ASSOCIAZIONE CIELOBUIO

Oggetto: inchiesta pubblica progetto di norma U29.00.042.0

Raccogliendo l'invito del Prof. Paolo Soardo, invio con la presente alcune note relative al progetto di norma U29000420 – Illuminazione Stradale – Selezione delle categorie illuminotecniche.

Trasmittanza del cristallino

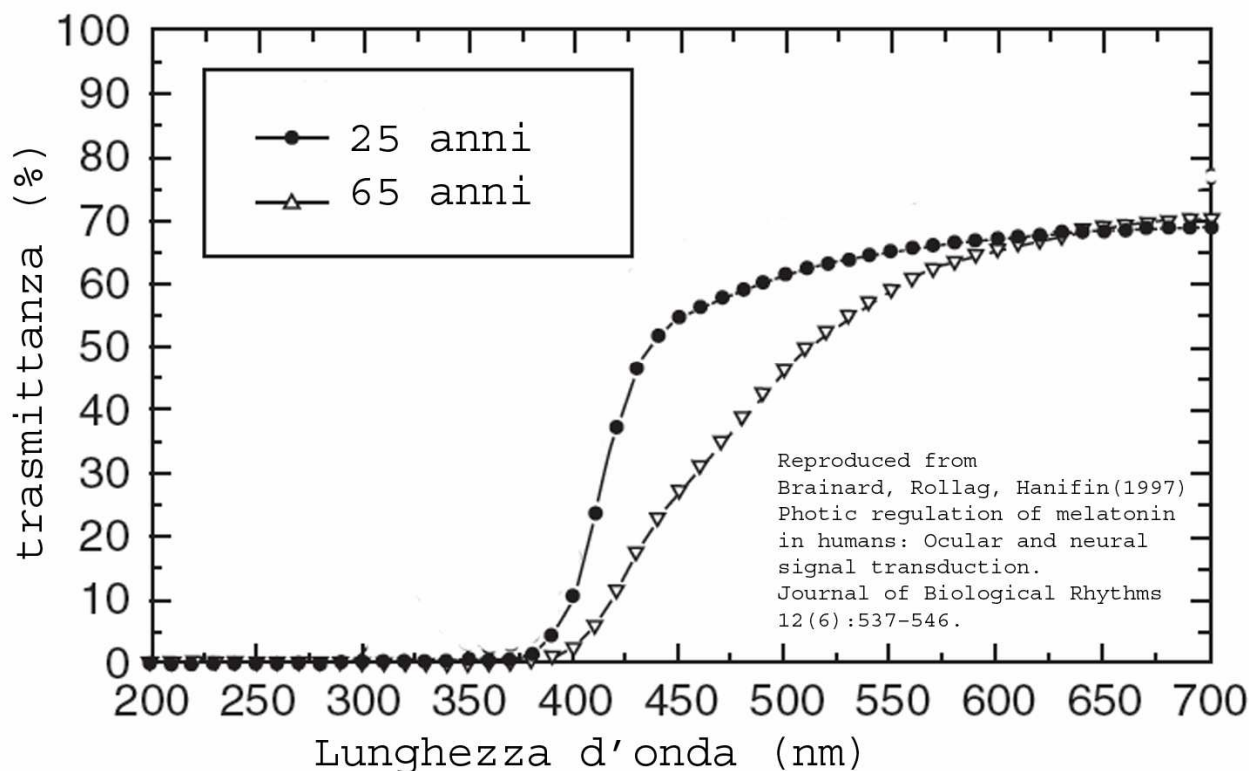
7.4: la resa dei colori nell'illuminazione stradale non può influenzare la categoria illuminotecnica, almeno allo stato delle conoscenze attuali. I livelli di luminanza ai quali entra in gioco un eventuale vantaggio delle sorgenti con elevato contenuto di luce blu sono di un ordine di grandezza o più inferiori a quelli utilizzati nell'illuminazione stradale. Così come è scritta, la norma dà un vantaggio artificioso di due categorie illuminotecniche agli apparecchi a LED nei confronti di quelli al sodio ad alta pressione (oltre a escludere la possibilità di usare apparecchi al sodio a bassa pressione imponendo un $Ra > 20$). Ricordiamo che permettere l'uso di sorgenti ad elevata emissione nel blu discrimina gli utenti della strada in base all'età, sfavorendo ingiustamente gli anziani nei confronti dei giovani. Il grafico mostra come a 425 nm la trasmittanza di un sessantenne risulta essere un terzo rispetto a quella di un ventenne. Al picco di emissione del sodio invece la trasmittanza risulta praticamente identica. In pratica quindi, su una strada illuminata con luce più gialla tutti gli utenti vedono allo stesso modo, mentre con una luce con elevato contenuto di blu si possono avere dei problemi con la popolazione più anziana. Non dimentichiamoci che la nostra società sta progressivamente invecchiando e quindi avremo sempre più guidatori anziani.
